(二) 烏川河川整備計画参考イメージ図

この表は第1回説明会（10月13日コミセン）及び現地意見交換会（11月19日）を経てまとめたものです。

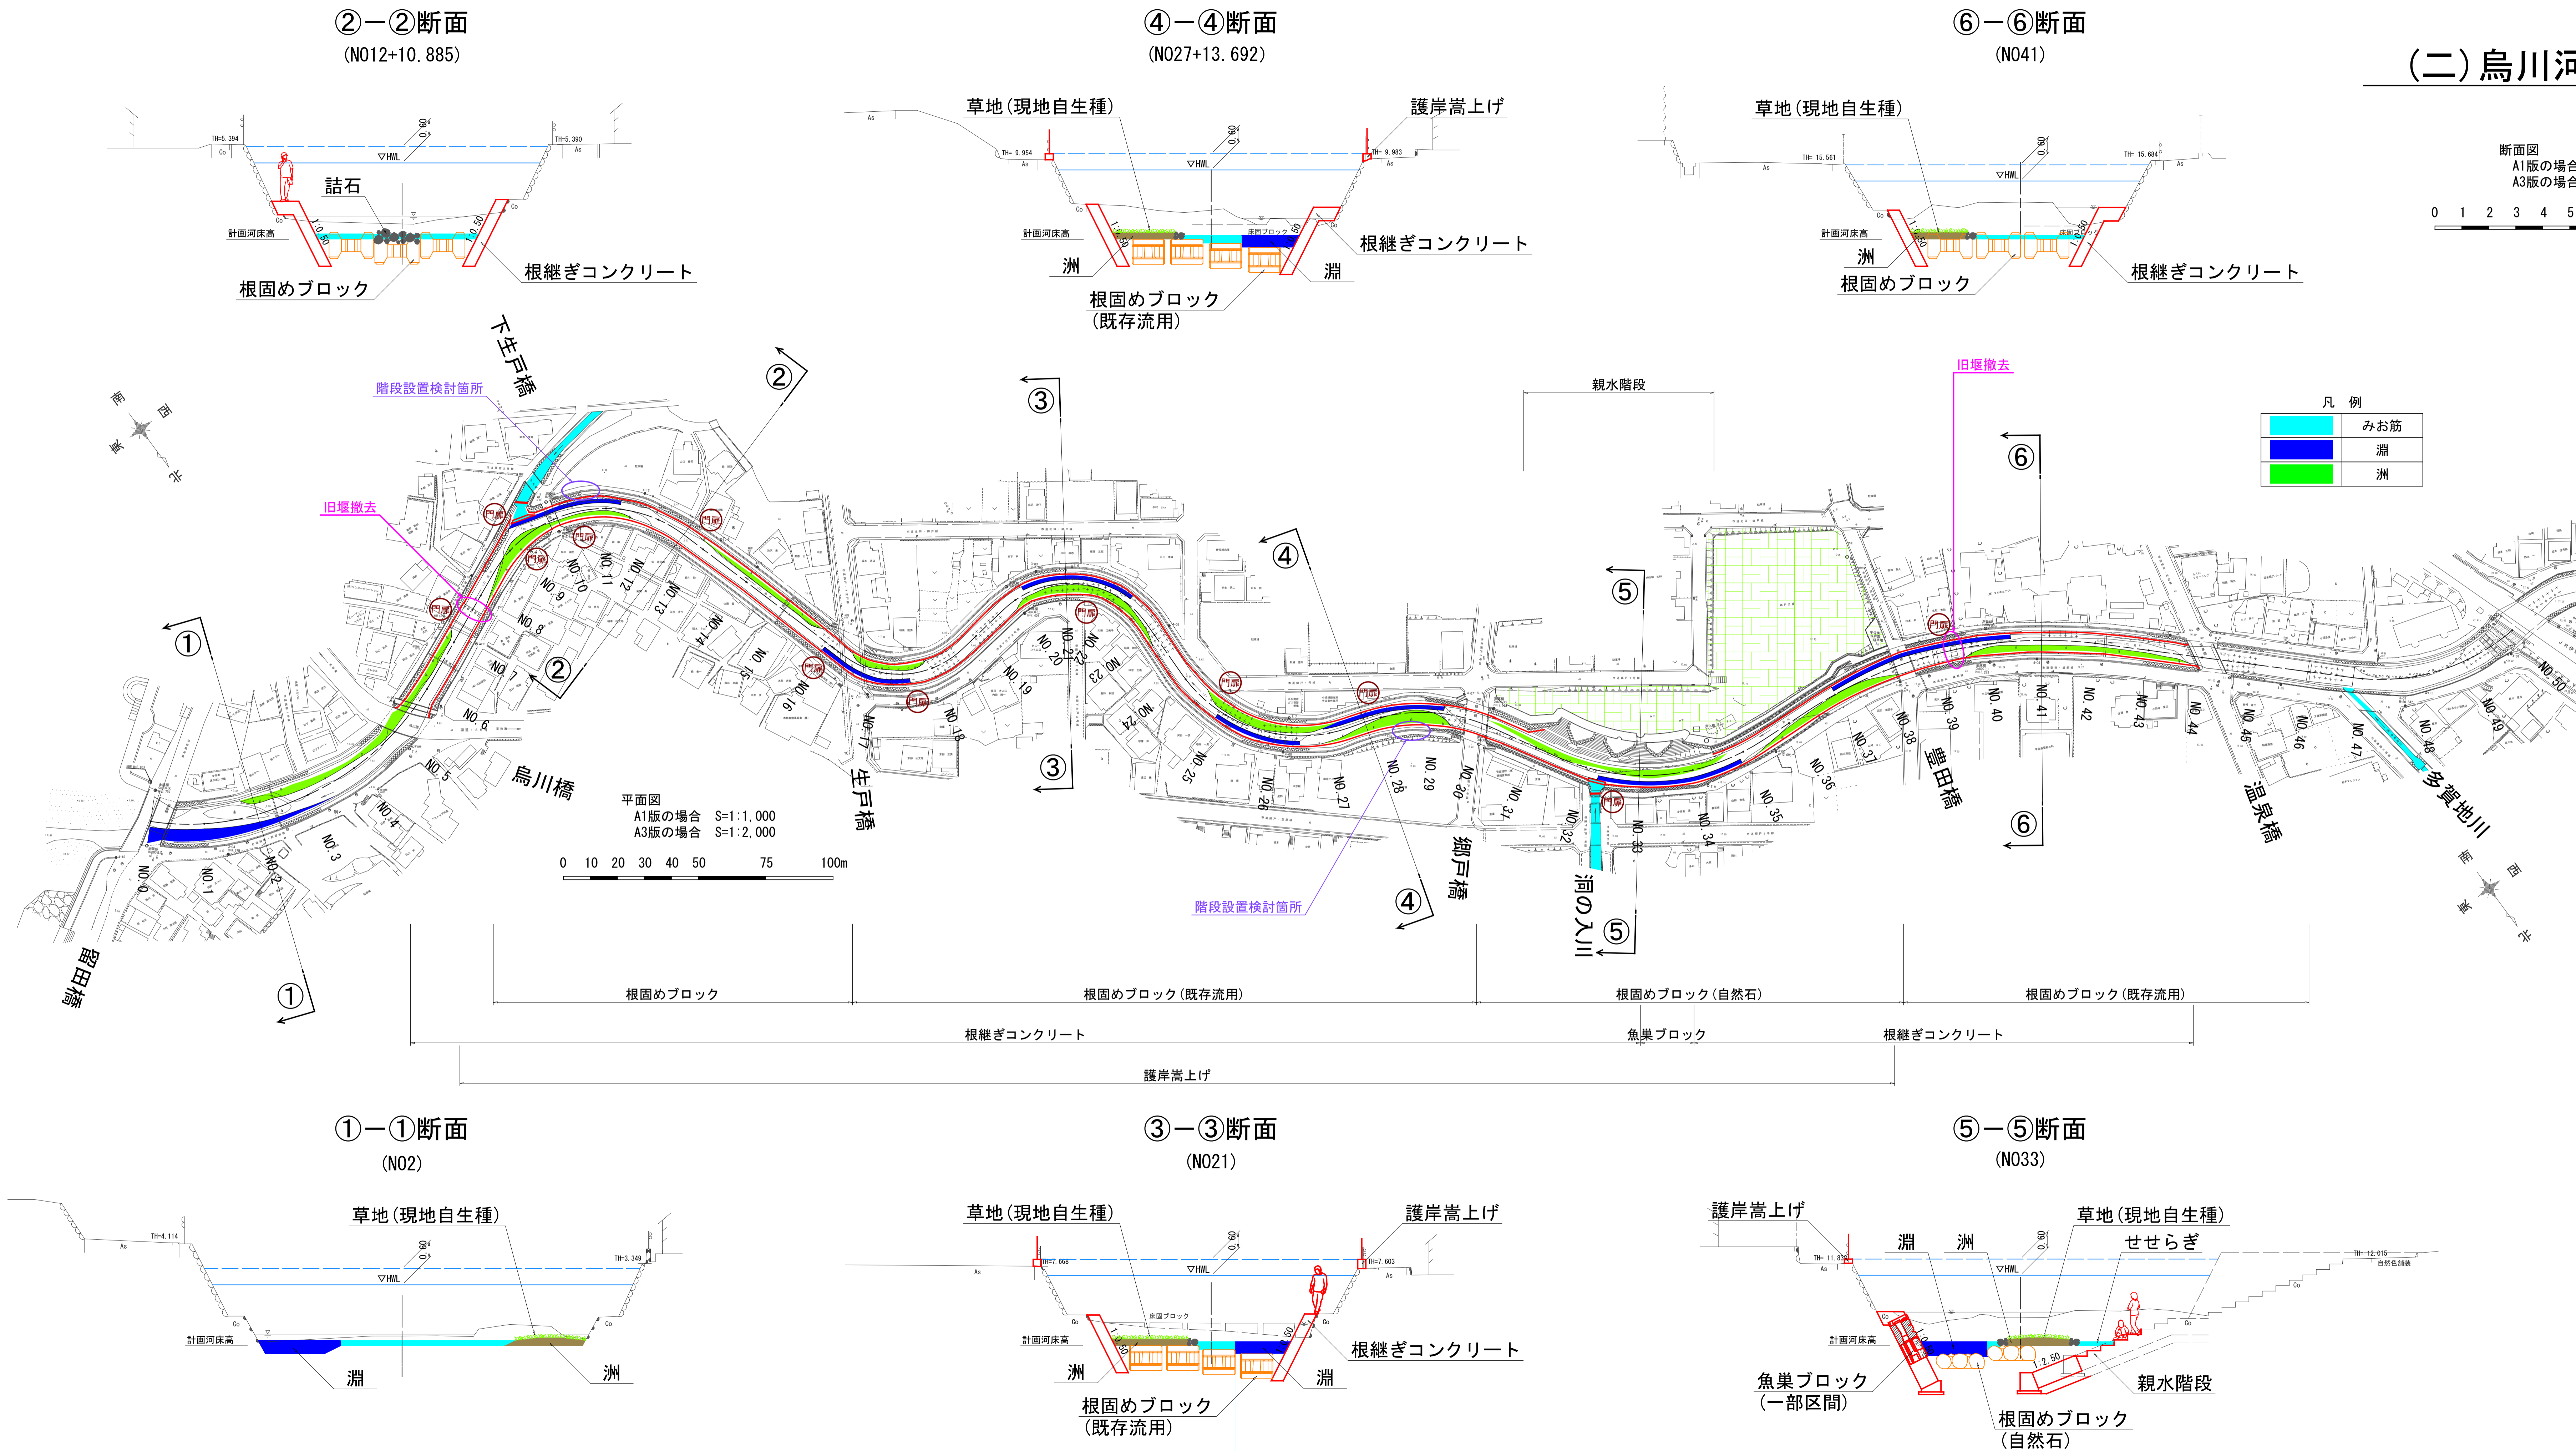
環境に関する内容	みなさまからのご意見	<ul style="list-style-type: none"> 川の生態を守る工法を使ってほしい。 魚や水生植物が生息しやすい環境づくりをお願いしたい。 出来る限り自然環境が生かせる工法でやって頂きたい。 全面護床(コンクリート)にせず、可能な限り自然石を使ってもらいたい。少なくとも河床中央部だけでも自然石で。 河床のコンクリートは、基本的に除去すること。
	今後の方針	<ul style="list-style-type: none"> 洪水時に河床が掘られて護岸が壊れてしまうことを防ぐために、根固めブロックを設置しましたが、できるだけ客土で覆う、淵の底に沈める、自然石などの自然な材料とするよう配慮しました。 郷戸公園の一部区間ではありませんが、魚巣ブロック(※1)を設置しました。 ※1 主に魚類の生息や避難場所を提供することを目的として人工的に設置する工作物。
親水に関する内容	みなさまからのご意見	<ul style="list-style-type: none"> 親水空間を出来るだけ確保してほしい。 階段をつくる努力をしてほしい。 下生戸橋のたもとにある三角地を階段設置に利用してはどうか。 階段を張り出して、その分河床を下げてはどうか。
	今後の方針	<ul style="list-style-type: none"> 新しく設置する根継ぎコンクリートを、現在の根継ぎコンクリートの高さと同揃えることにより、歩きやすくしました。 現在護岸に設置されているステップの位置に門扉を設置します。 郷戸公園の親水階段は、今まで通り利用できるようにしました。 新しく設置する階段は、川の敷地内だけではできませんので、沿川の方々とお話し合いを通じて可能性を検討していきたいです。
取水に関する内容	みなさまからのご意見	<ul style="list-style-type: none"> 取水路を街のせせらぎ(希釈水)として残してほしい。
	今後の方針	<ul style="list-style-type: none"> 残した場合の管理方法も含め、現在残せるかどうかを検討しています。

治水に関する内容	みなさまからのご意見	<ul style="list-style-type: none"> 流れがよくなるように、すぐに石をすくえるようにしてほしい。
	今後の方針	<ul style="list-style-type: none"> 現在の護岸はそのまま残し、河床を掘削(根継ぎコンクリートを設置)することにより、現在の流下能力60m³/secから100m³/secへ流下能力が向上します。また、河床掘削だけでは能力が足りない区間は護岸を嵩上げします。
